Straßen-Neubau im Landschaftspark Kalkberge?

Ablehnung des „Netzelement 4“ durch die
Bürgerinitiativen

Stand 10.02.2023

Netzelement N4 Verbindung Westumgehung Kalk bis Karlsruher Straße Bauabschnitt (4-2) und Karlsruher Straße zum Pfälzischen Ring Bauabschnitt (4-3)

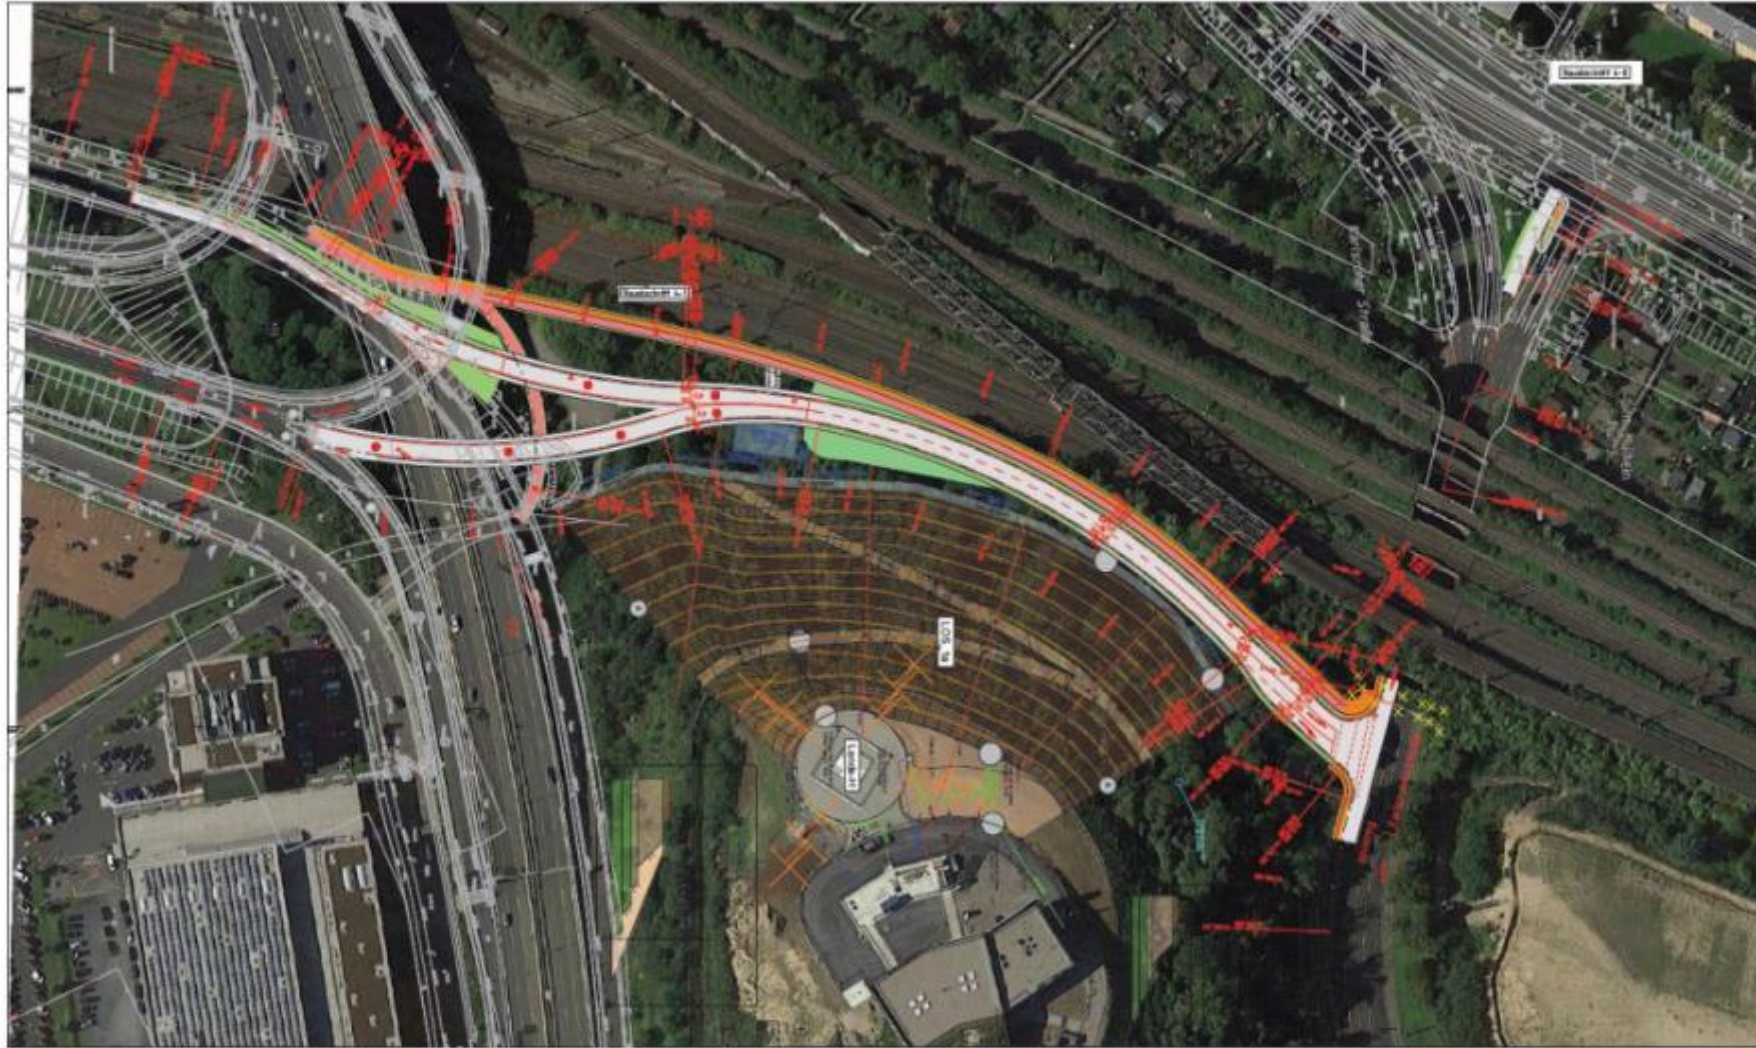
- Wir lehnen den Neubau des letzten Stücks des Netzelement 4 ab. Statt einer Anbindung an die Karlsruher Straße genügt verkehrstechnisch ein Anschluss an die Stadtautobahn.

- Bei einem Verzicht auf das letzte Stück des Netzelement 4 wird der Verkehr von der Östlichen Zubringerstraße direkt zur Stadtautobahn gelenkt, wo er hingehört. Dafür ist die Stadtautobahn durch Wohngebiete und Grünflächen gebaut worden!

Der Landschaftspark wird konterkariert: Lärm und Abgase statt Erholung, Zerschneidung des Landschaftsparks statt Verbindung über alte Eisenbahnbrücken

Die Kosten stehen außer Verhältnis: Mind. 23 Mio. €

Die Umsetzung ist zu aufwendig bis unmöglich: Bauliche Risiken, Hangrutschungen, Konflikt mit Entwässerungsanlage, Umbau Kreuzungen, Abriss alte Eisenbahnbrücke

- Der weitere Verkehrsfluss kann über das „Autobahnkreuz“ am Messeparkhaus abgewickelt werden.
- Gegebenenfalls muss das Netzelement 3 hierfür optimiert werden (Alternativvorschlag 1) oder das „Autobahnkreuz“ vervollständigt werden (Alternativvorschläge 2 und 3).

Hangrutschung im Bereich der geplanten Straße:

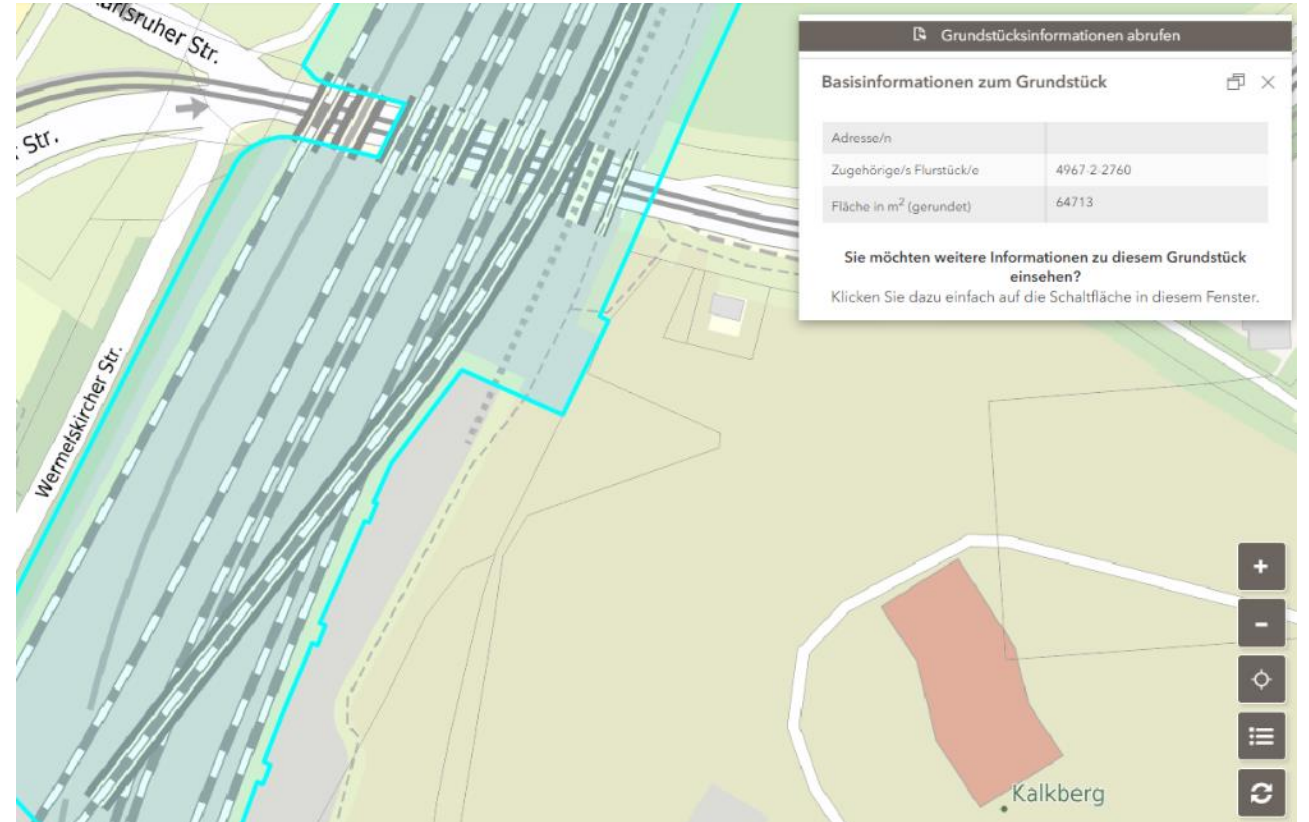
- Es bestehen erhebliche **bauliche Risiken**, die bisher nicht beachtet wurden:
 - Steile Flanken des Kalkberges müssten angebaggert werden – bereits jetzt gibt es **Hangrutschungen** trotz der millionenschweren Sanierung!

- Die Straße soll direkt über eine **riesige, unterirdische Anlage** zur Entwässerung des Kalkberges gebaut werden. Ein **Loch ohne Boden**. Hat die Verwaltung nichts aus dem **Kalkberg-Desaster** gelernt?

Grundstücke der Deutschen Bahn auf dem Gebiet der geplanten Straße

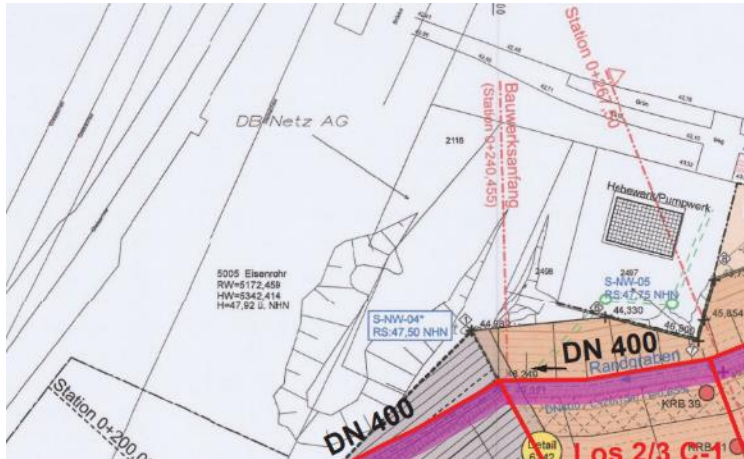
- Verwaltung plant **Abriss einer Brücke**, die im Eigentum der Deutschen Bahn steht. Für den Straßenbau **notwendige Flächen** befinden sich im Eigentum der **Deutschen Bahn**. Die Deutsche Bahn gibt aber keine Flächen her!

Mehrverkehr für Kalk, Buchforst
und Mülheim

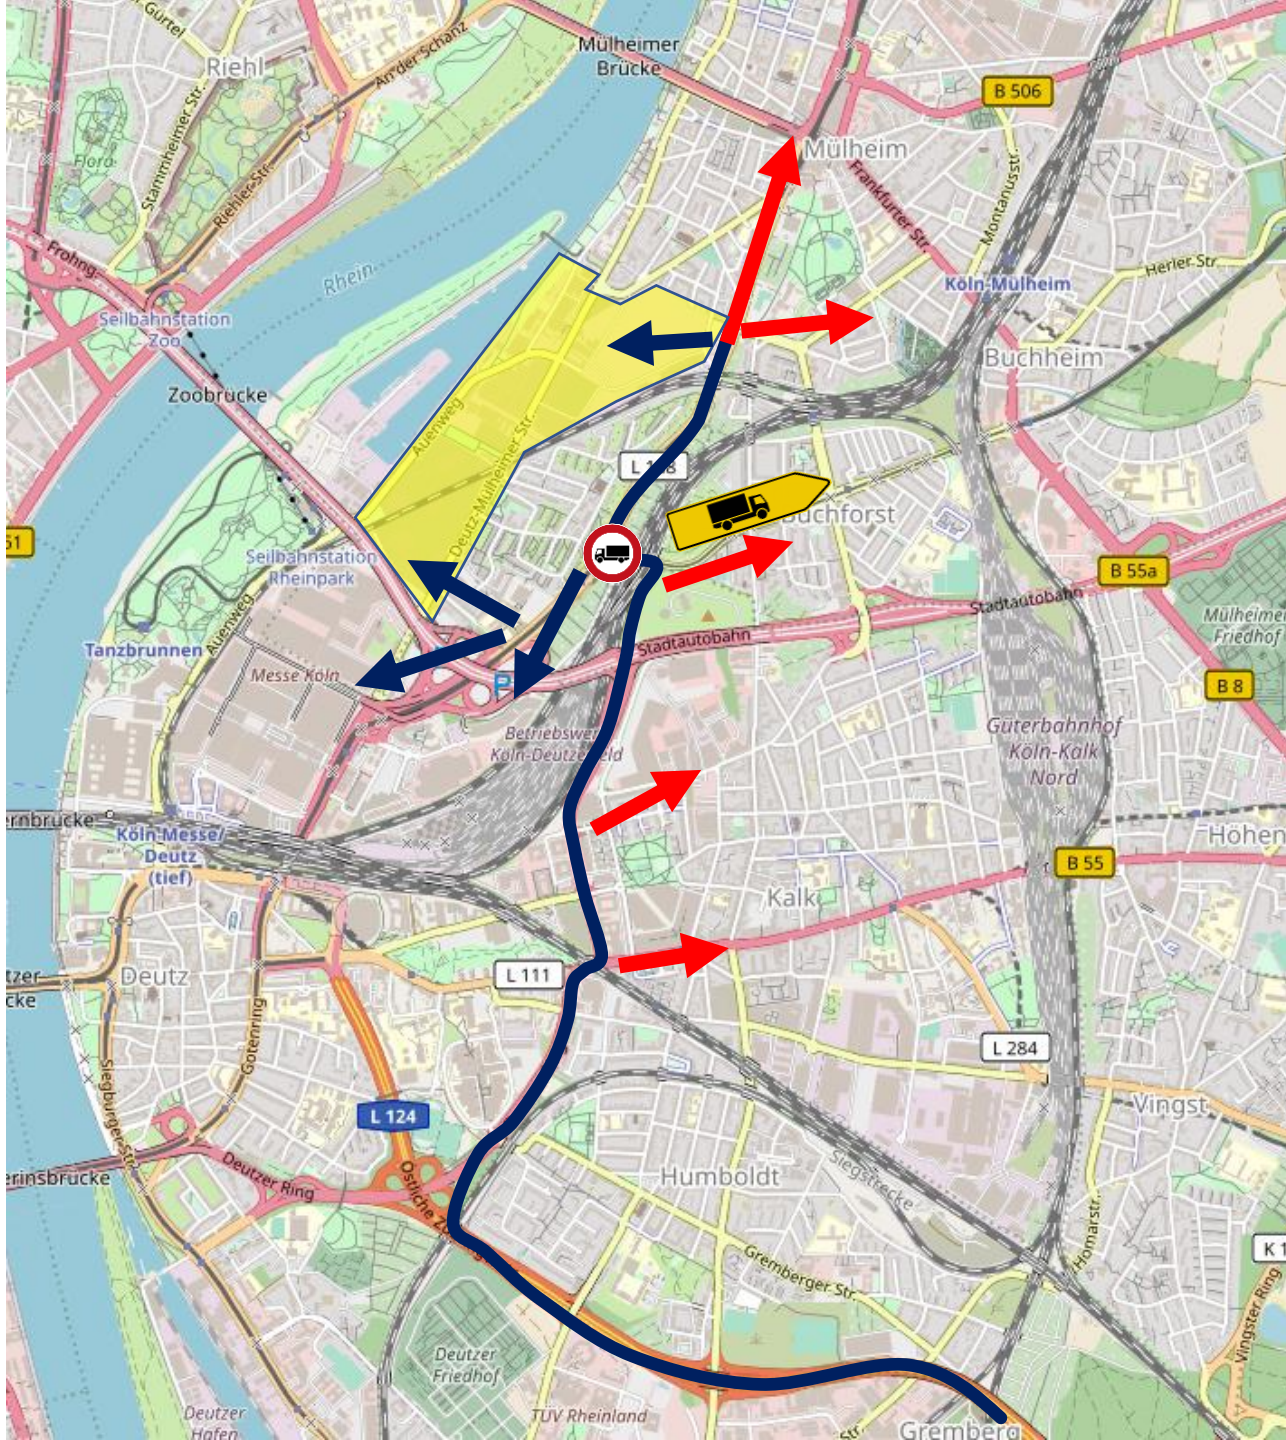
- Es droht ein Mehr an Verkehr für ganz Mülheim, insb. **Durchgangsverkehr von der Östlichen Zubringerstraße bis Wiener Platz** und weiter über die Mülheimer Brücke oder Richtung Leverkusen (insb. bei Stau auf der A3)
- Aufgrund der Höhe der Brücken sollen **LKW** weiterhin über den Messekreisel fahren. Viele LKW werden aber trotzdem das Netzelement 4 benutzen, an Karlsruher Straße rechts abbiegen über Buchforst und Rendsburger Platz **mitten durch Wohngebiete fahren**
- Zudem riskiert die Verwaltung eine neue „**Idiotenbrücke**“, indem der Verkehr direkt von der Autobahn an zu niedrige Durchfahrten gelenkt wird

Netzelement N3 Verbindung Deutz-Mülheimer Straße Pfälzischen Ring / alternative Nordrampe Auenweg Bauabschnitt_3

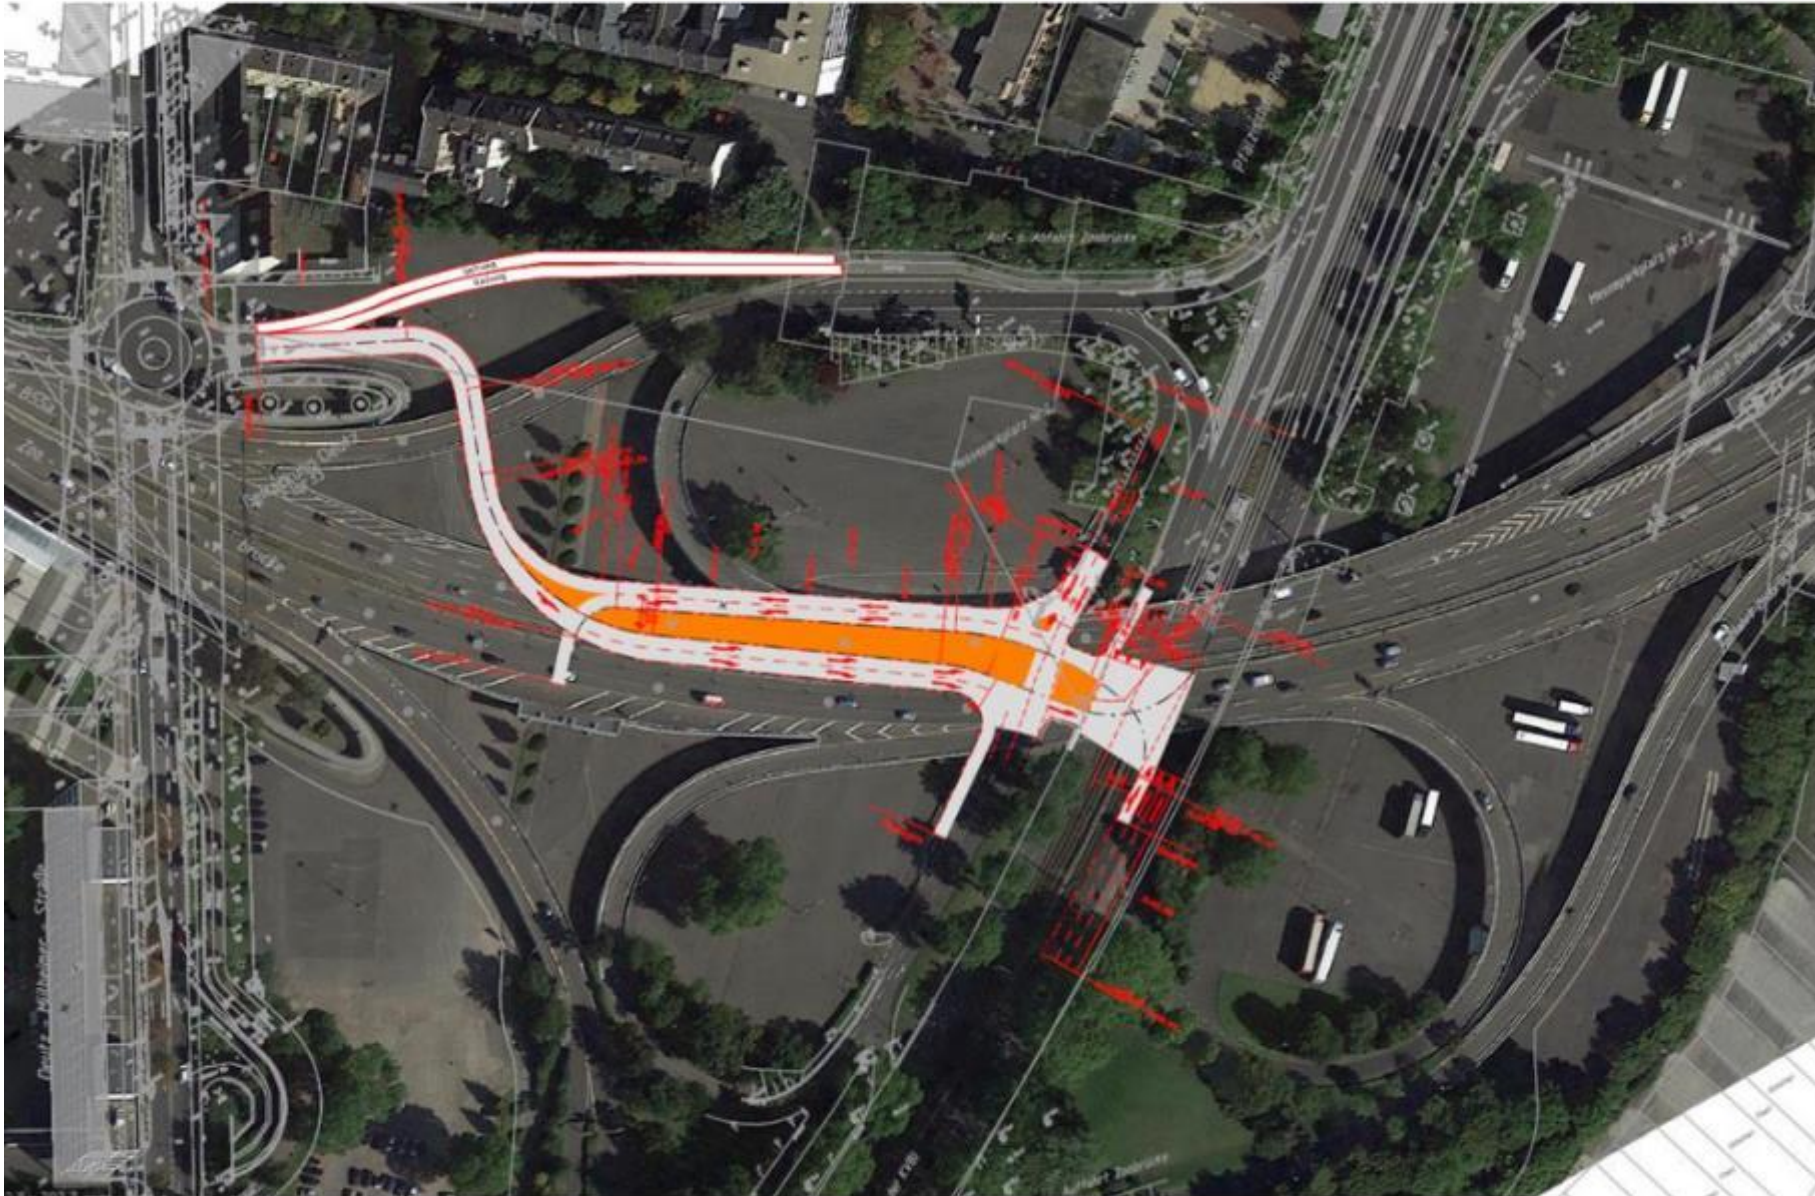
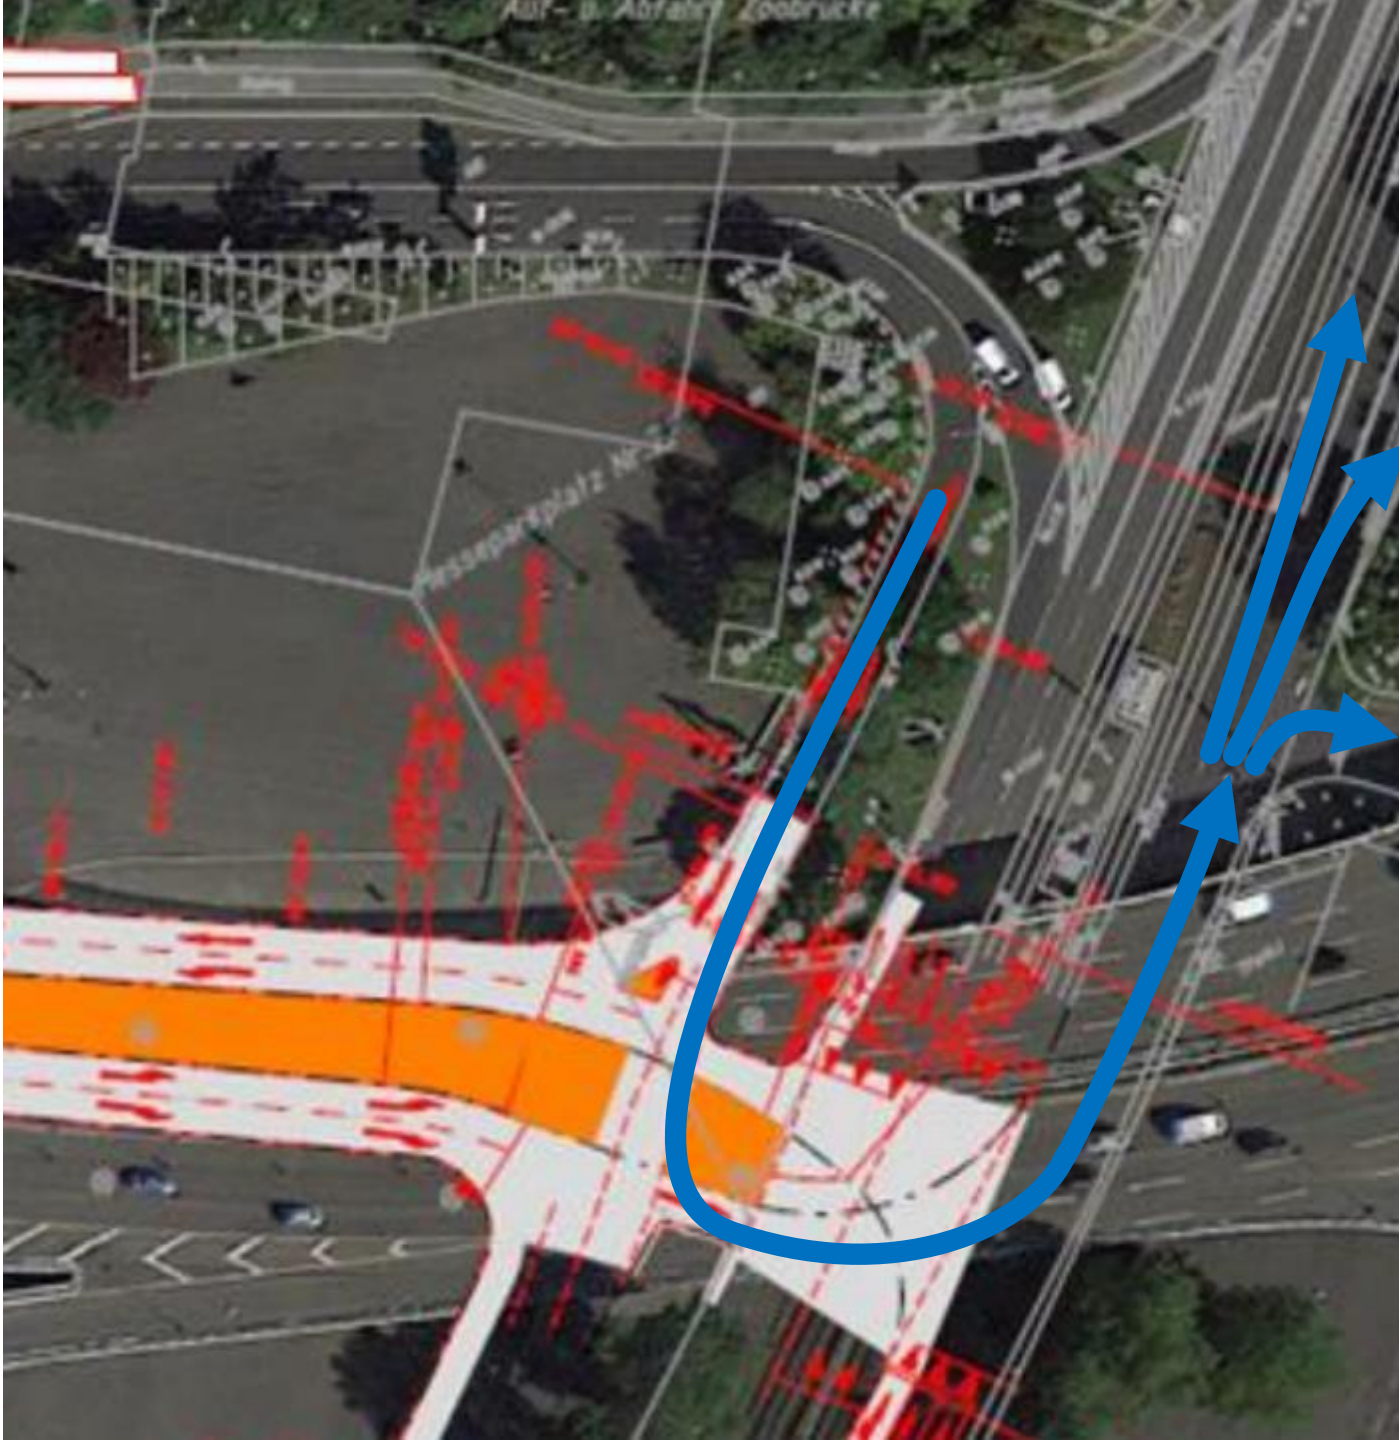
- Planungen sehen ebenerdigen Straßenneubau unter der Stadtautobahn vor
- Dabei entsteht ohnehin eine Verbindung vom Pfälzischen Ring zur Deutz-Mülheimer-Straße mit Quermöglichkeit der KVB-Gleise am Pfälzischen Ring
- Damit ist mit dem Netzelement 3 das Planungsgebiet Mülheim Süd über den „kleinen Messekreisel“ bereits gut angeschlossen (direkte Zufahrt ohne Nutzung oder Querung Pfälzischer Ring)
- Das Netzelement 3 ließe sich erweitern: Quermöglichkeit des Pfälzischen Rings wird erweitert für Verkehr, der von der Stadtautobahn kommt
- Dadurch wäre Erschließung von Mülheim Süd und der Messe allein über das (angepasste) Netzelement 3 ausreichend
- Zudem direkte Erreichbarkeit des Messe-Parkhauses
- Auch Verkehr, der vom Kreuz Köln-Ost kommt, kann die Variante nutzen

- Ggf. zweispuriger Ausbau, um ausreichend Abfluss von der Stadtautobahn zu ermöglichen
- Im Anschluss direkte Zufahrt zum Messeparkplatz, Messeparkaus sowie Richtung Norden
